**Objet :** Commune de Montricher-Albanne (Station des Karellis)  
Remplacement du télésiège des Chaudannes sur la station  
Enquête Publique du 23/10 au 23/11/2020

### **Avis du Comité Départemental de Savoie**

**Photo 43**

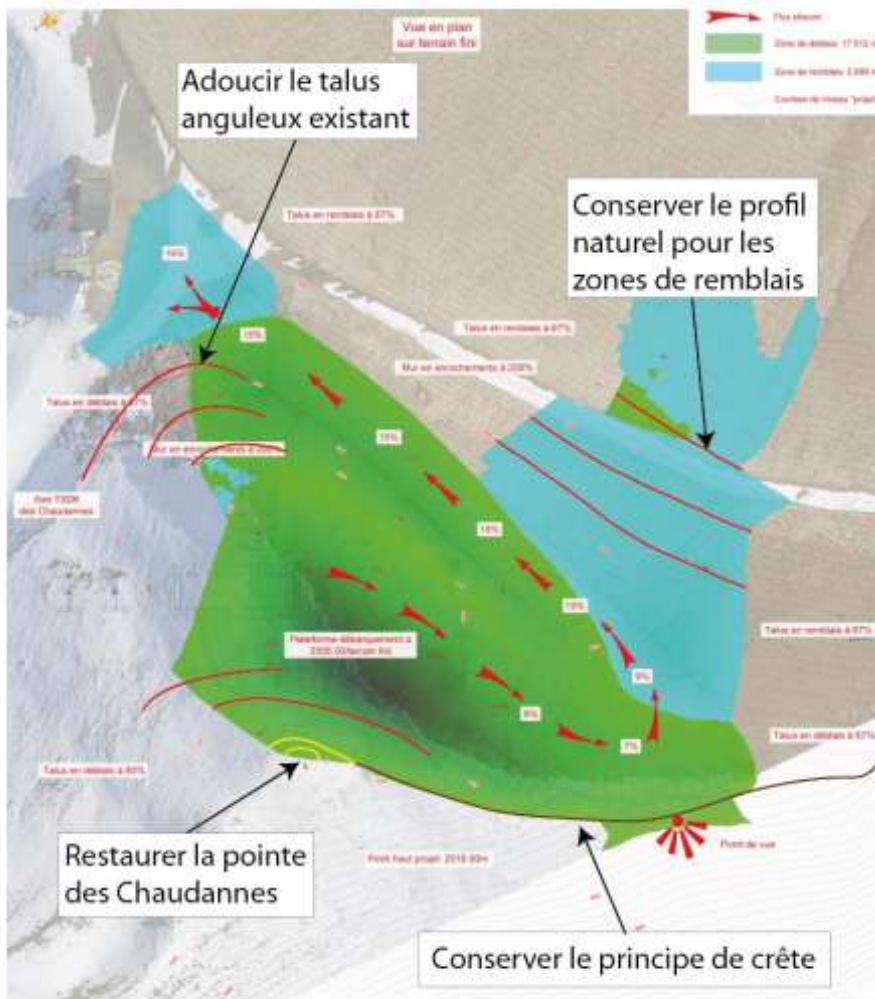
Parmi toutes les variantes proposées, celle retenue pose question : il s'agit ni plus ni moins de détruire le sommet d'une montagne, la pointe des Chaudannes et d'en faire une plateforme. Au dire des pétitionnaires la justification est technique : surface d'accueil et de distribution des skieurs, encombrement de la gare d'arrivée avec ces annexes techniques. Cette destruction n'apporte aucune souplesse d'utilisation supplémentaire, ni de piste de ski en plus !

*Etat actuelle de la pointe des Chaudannes. La crête délimite le versant avec Albiez.*

Carte 15 Principes d'insertion paysagère de la gare amont

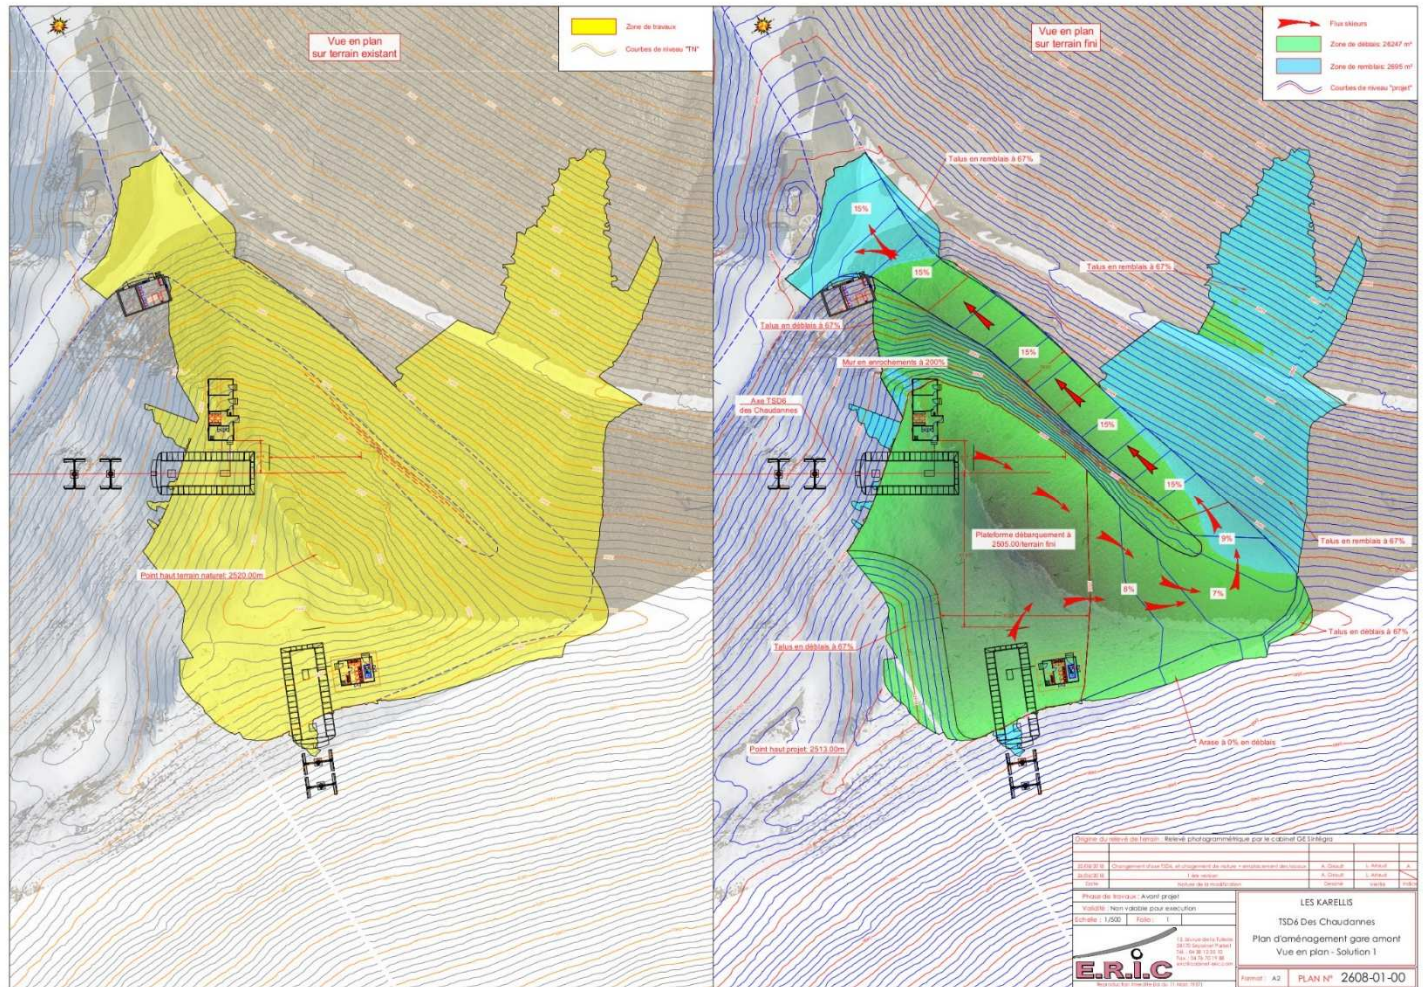
La pointe des Chaudannes 2520 m est supprimée par une terrasse à 2505m. (-15 mètres = un immeuble de 5 étages !)

Un pseudo-sommet à 2513 est aménagé plus au nord.

Une bonne partie de la montagne au-dessus de la gare de la photo précédente disparaît.
